Committente SEB Società Elettrica Bertonico S.r.l.

Oggetto Domanda di Autorizzazione Unica alla
realizzazione e all'esercizio di un impianto
idroelettrico sul T. Enza denominato
"Cedogno" in Comune di Neviano degli
Arduini, località Cedogno (PR): RELAZIONE
TECNICA INTEGRATIVA

Data 19 febbraio 2024

Figura 1 – Ubicazione delle sezioni trasversali oggetto di monitoraggio quinquennale

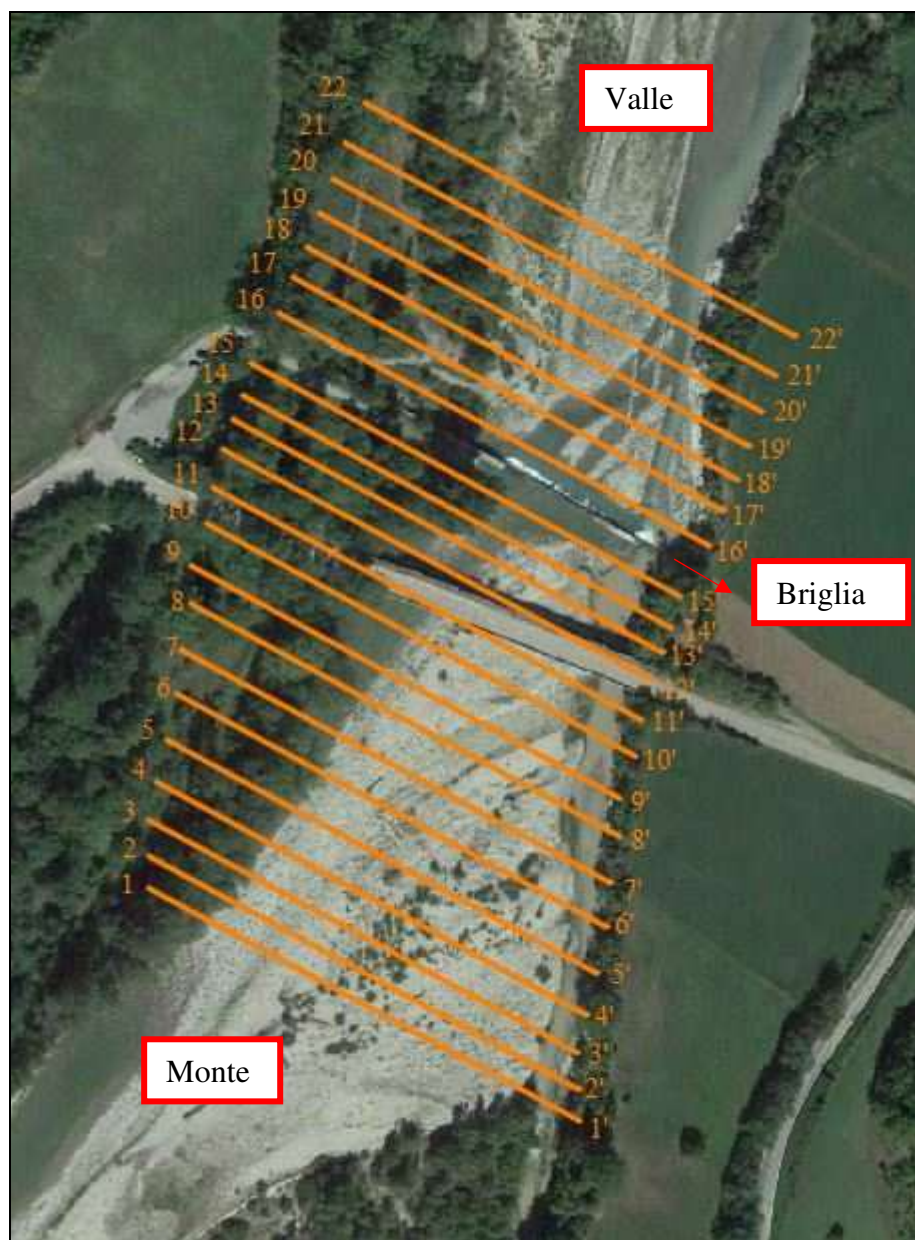
Oltre a quanto già previsto per la verifica dell'andamento dei sedimenti nel tempo a seguito della realizzazione dell'opera (rilievi topografici eseguiti ogni cinque anni il medesimo tratto indagato in fase di progettazione per le valutazioni in merito al trasporto solido), sarà eseguito un monitoraggio morfologico ai fini idraulici dopo ogni evento di piena significativo mediante rilievo topografico nei seguenti punti (le sezioni fanno riferimento alla *Figura 1*):

1. a monte del ponte (sez. 8)
2. sul ponte (sez. 11)
3. a monte della briglia (sez. 15)
4. a valle della briglia (sez. 19)
5. tra la briglia e il canale di restituzione (circa 110 m a valle della briglia)
6. in corrispondenza del canale di restituzione (circa 220 m a valle della briglia).

PROPOSTA DI VARIANTE URBANISTICA SU STRALCI PSC-POC-RUE VIGENTI

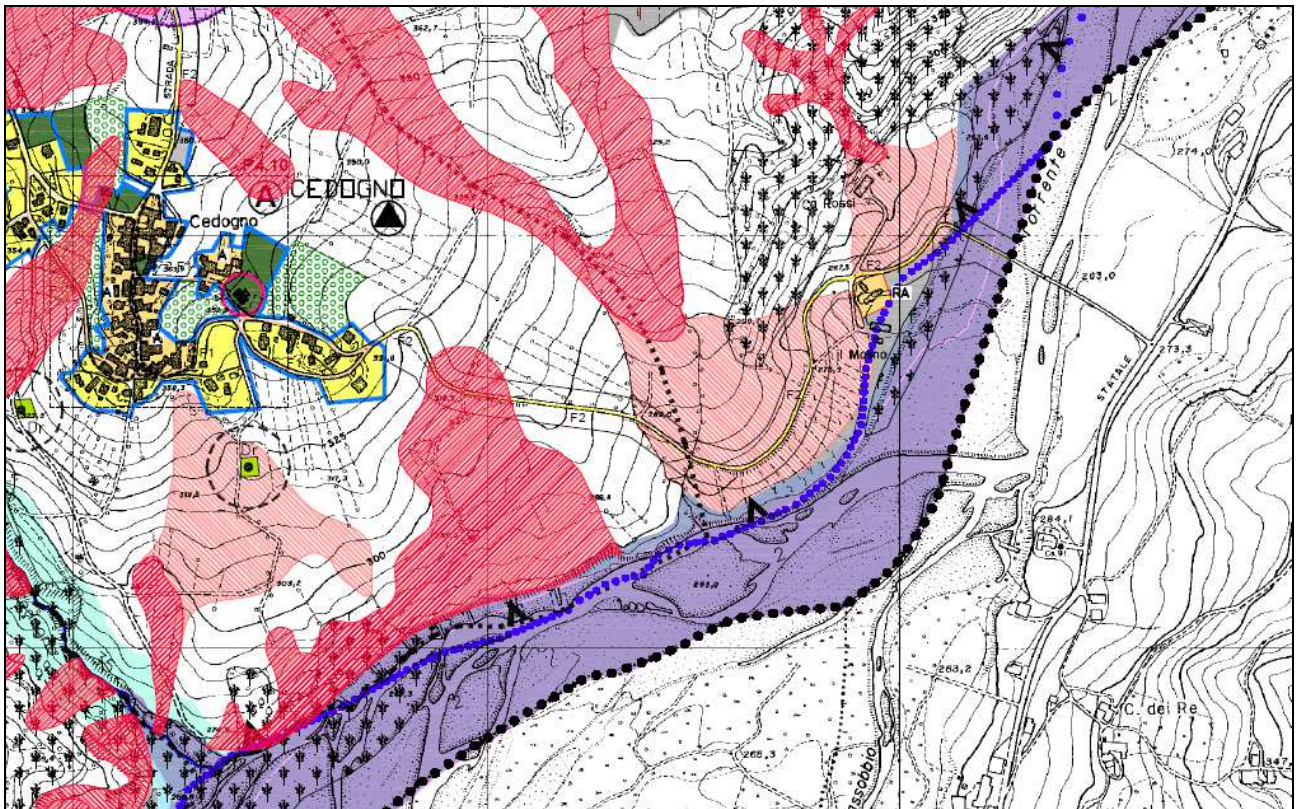
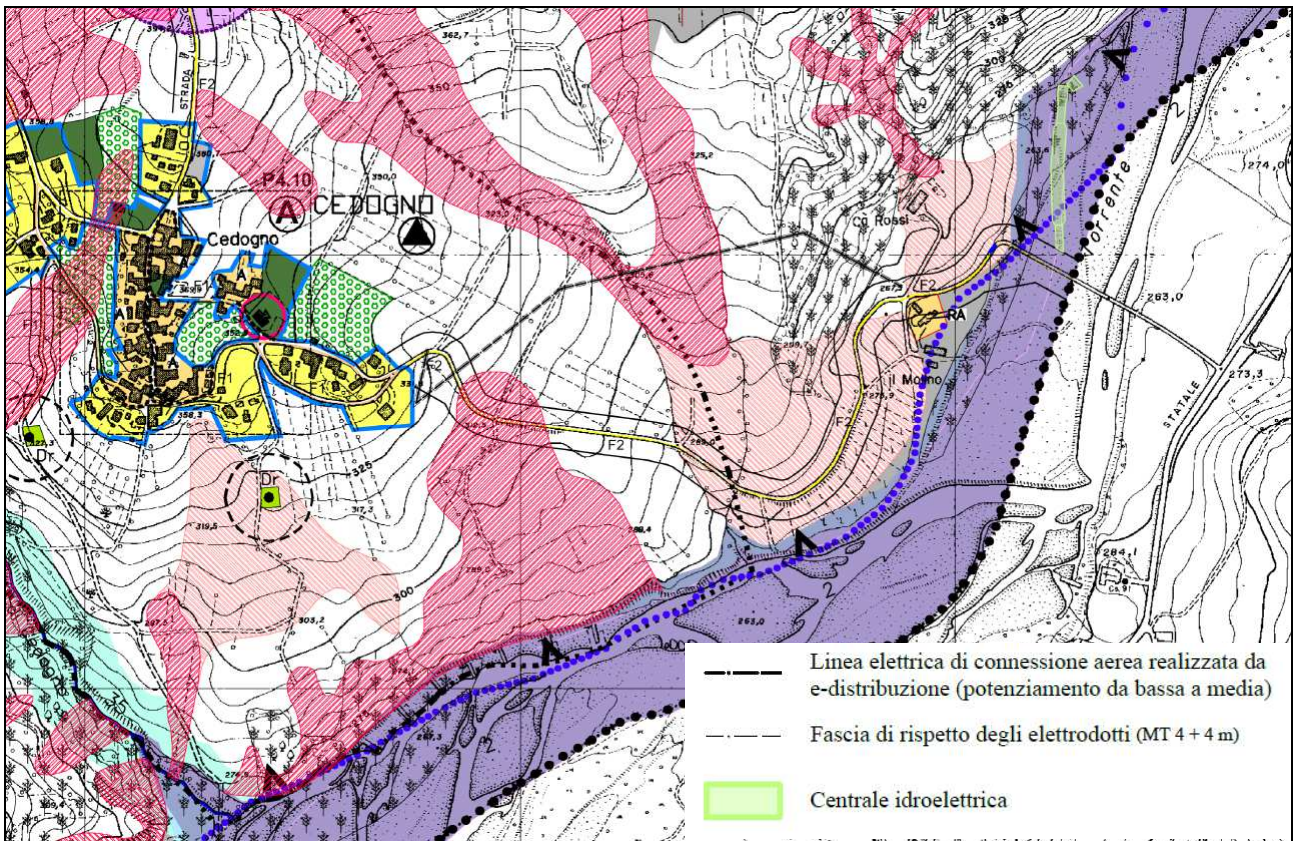
In Allegato 01 si trasmette proposta di variante urbanistica su stralci PSC-POC-RUE vigenti reperiti nel sito istituzionale del Comune (revisione del punto 5.2 a pag. 50 e 51 e del punto 5.3 a pag. 52 e 53 del documento di VALSAT).

Pertanto, considerato che l'autorizzazione unica determina in automatico la variante urbanistica, non si ritiene necessaria la definizione di norme specifiche relativamente alle aree interessate dalla centrale idroelettrica in progetto e dalla linea elettrica di connessione aerea (potenziamento della linea esistente da bassa a media).
